CONCOURS DE PROJETS POUR L'ÉGLISE PROTESTANTE DE SION

CONCOURS DE PROJETS POUR L'ÉGLISE PROTESTANTE DE SION

Extraits du rapport du jury

Maquette de situation.

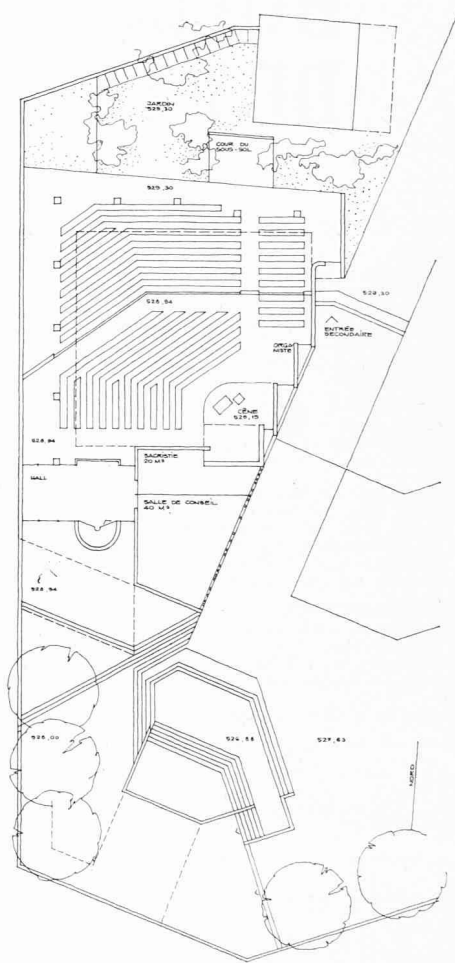
La principale qualité de ce projet réside dans la sobriété du langage architectural.

Le bâtiment s'étire en horizontale et s'étend à l'extérieur par le parvis surélevé.

Ce parvis est isolé de la route par sa situation en terrasses et se distingue favorablement de l'espace mal défini du Carrefour du Temple. Le jeu des accès par marches successives suggère un cheminement souple et agréable jusqu'à l'entrée principale.

L'accès aux locaux paroissiaux, donnant directement sur la rue de Loèche, est critiquable et devrait tenir compte du parvis. Les locaux paroissiaux, notamment la salle de 80 places, sont trop bas de plafond. La solution du trottoir couvert en défoncé par rapport au niveau de la rue de Loèche ne peut être admise. Ce passage couvert devrait être rehaussé.

La salle du culte présente un caractère architectural qui correspond à l'intimité et à la simplicité recherchées. La légère différence de niveau qui surélève les bancs placés à l'arrière suffit à regrouper favorablement les assemblées de 150 à 180 personnes. L'orientation et la séparation des bancs ne donnent pas pleinement satisfaction, notamment la petite travée située à l'est, et qui se trouve face au jour, est détachée de la communauté.

Le temple ne comprend pas de galerie, ce qui est très apprécié lors de la sainte Cène.

Les aménagements du chœur, chaire, table de communion et base du clocher ne sont pas traités de façon satisfaisante. Le jury constate que dans l'ensemble le projet est situé à un niveau trop bas. La hauteur du sous-sol gagnerait à être augmentée, de même que le niveau de la terrasse.

au maître de l'ouvrage de le charger d'en développer l'étude en tenant compte de la critique du jury ; il souhaite notamment que l'édifice tout entier soit surélevé pour s'accorder au niveau de la chapelle Saint-Georges, éviter l'enfoncement du trottoir en bordure de la rue de Loèche et permettre une liaison plus facile avec les terrasses existantes. L'ouverture des enveloppes révèle les noms suivants :

Maquette vue du sud.

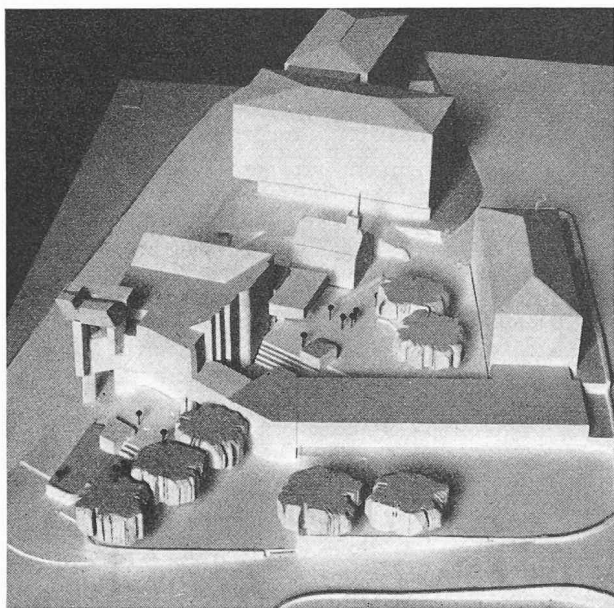
Ce projet s'impose par sa qualité architecturale et sa puissance expressive. Sa masse est fort bien intégrée aux constructions environnantes.

La liaison proposée avec le bâtiment existant (sacristie) donne une valeur toute particulière au parvis intérieur et à l'entrée principale de l'édifice.

Le volume du porche d'entrée respecte l'échelle de la chapelle de Saint-Georges.

L'accès et les circulations des locaux paroissiaux sont bien résolus.

Le cheminement d'accès au lieu du culte par la place, le hall et la nef réserve une succession de visions intéressantes et mettent en valeur la position du chœur. La disposition de la galerie de l'orgue confirme heureusement la concentration vers le chœur.

Malheureusement, le caractère sacré et monumental du projet ne correspond pas à la vérité que la communauté réformée désire exprimer : que cette construction ne prétende pas avoir en elle-même une signification sacrée mais qu'elle abrite simplement la communauté et manifeste sa présence comme un lieu d'accueil, de rencontre.

Maquette vue du sud.

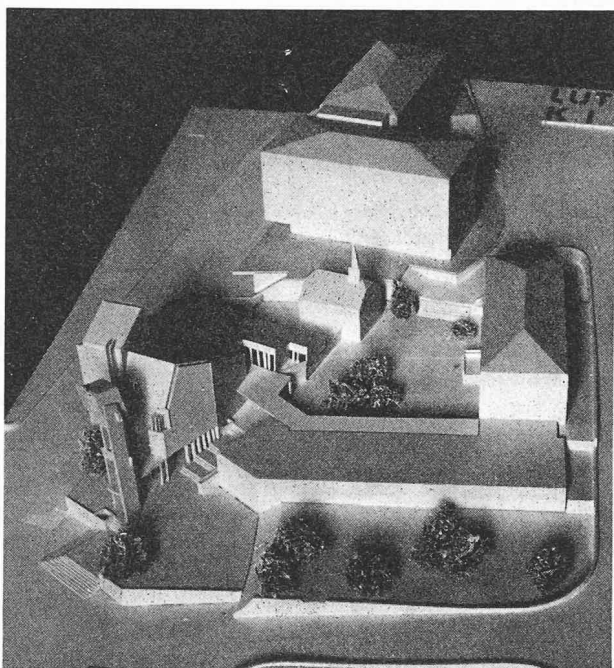
Le concurrent a mis heureusement l'accent du volume principal sur l'avant de la parcelle, ce qui lui a permis de créer une place intérieure très séduisante et bien à l'échelle de la chapelle Saint-Georges.

Les accès aux deux niveaux sont bien résolus. Accès directs aux locaux paroissiaux et accès tranquille au lieu de culte depuis la place intérieure.

L'organisation de l'ensemble des locaux paroissiaux est originale, chaque salle ayant son caractère propre.

La volonté de ne pas ouvrir les différents locaux du côté de la rue de Loèche est bien exprimée.

La disposition proposée de l'assemblée est mal adaptée au volume intérieur du lieu de culte, qui, d'autre part, se prête mal au groupement d'une assemblée restreinte.

L'architecture extérieure est vivante et intéressante. Malheureusement une forte dualité met en conflit le clocher et le haut volume de l'église.

Maquette vue du sud.

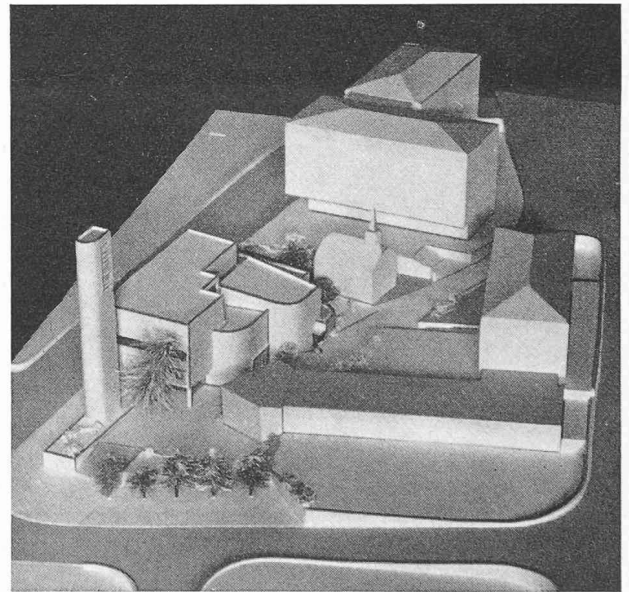
Les volumes de ce projet ont une heureuse relation avec les bâtiments du centre protestant existant et la chapelle Saint-Georges. Sur la rue de Loèche il présente une intéressante recherche pour exprimer non seulement le lieu de culte mais aussi les autres composantes du programme.

L'accès principal est direct et de plain-pied, par contre les circulations verticales ne sont ni claires ni pratiques. Si la recherche tendant à situer les locaux paroissiaux au-dessus du rez-de-chaussée est digne d'intérêt, la disposition de ces salles sur trois niveaux rend leur utilisation malaisée.

Le lieu de culte présente un volume vivant, mais il est regrettable que pour une salle de 350 places le projet nécessite la réalisation d'une galerie qui divise la communauté.

L'architecture générale présente un agencement de volumes harmonieux mais exprime mal les espaces intérieurs.

Vue de la maquette.

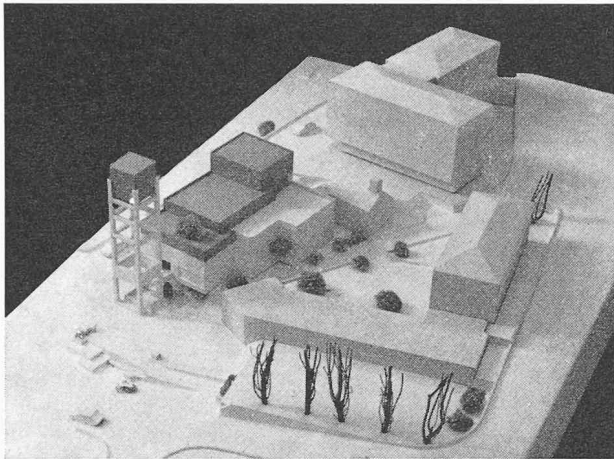
Par sa masse hors d'échelle, cet édifice s'intègre difficilement aux bâtiments voisins.

L'exiguïté des accès aux deux niveaux contraste avec l'ampleur des volumes.

L'ensemble des locaux paroissiaux est vivant et spacieux, l'aménagement de l'entrée, des vestiaires et des accès au temple sont étudiés avec intelligence, par contre le lieu de culte, bien que largement dimensionné, présente l'inconvénient de diviser la communauté en deux parts.

La grande élévation du volume au-dessus du chœur provoque un sentiment de monumentalité qui n'est pas souhaité dans le cadre de la célébration du culte.

Le jury aurait aimé retrouver dans le traitement architectural extérieur la sensibilité de l'écriture du plan.

Maquette vue du sud.

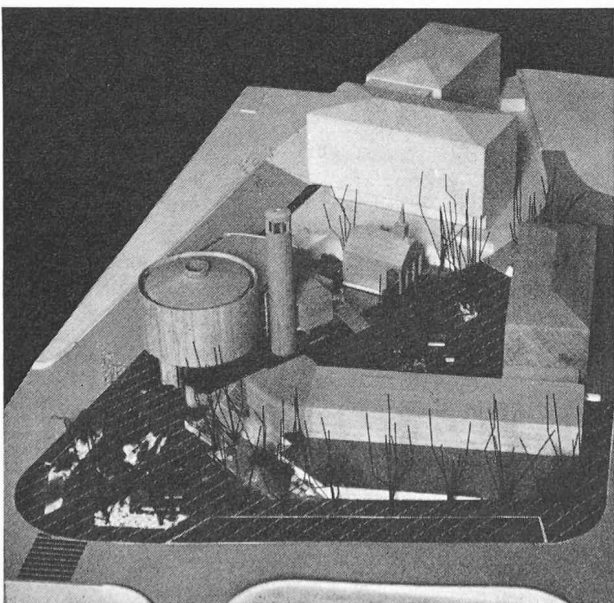
La position du volume principal circulaire est heureuse soit du point de vue de la perspective de la rue de Loèche, soit dans sa relation avec les immeubles voisins.

La transformation de la rue Vieux-Moulin en esplanade crée une place intérieure qui constitue la qualité principale de ce projet. Par contre, l'extension de cet espace sous l'église divise le bâtiment en deux dans sa hauteur, rend très difficile l'accès au temple; elle remet inutilement le parvis en contact avec le bruit de la rue.

L'ensemble des locaux paroissiaux est facilement accessible, mais fort mal éclairé.

La division du lieu de culte en deux volumes étrangers l'un à l'autre est regrettable.

L'architecture générale fait preuve d'imagination, mais manque de rigueur et de cohésion.
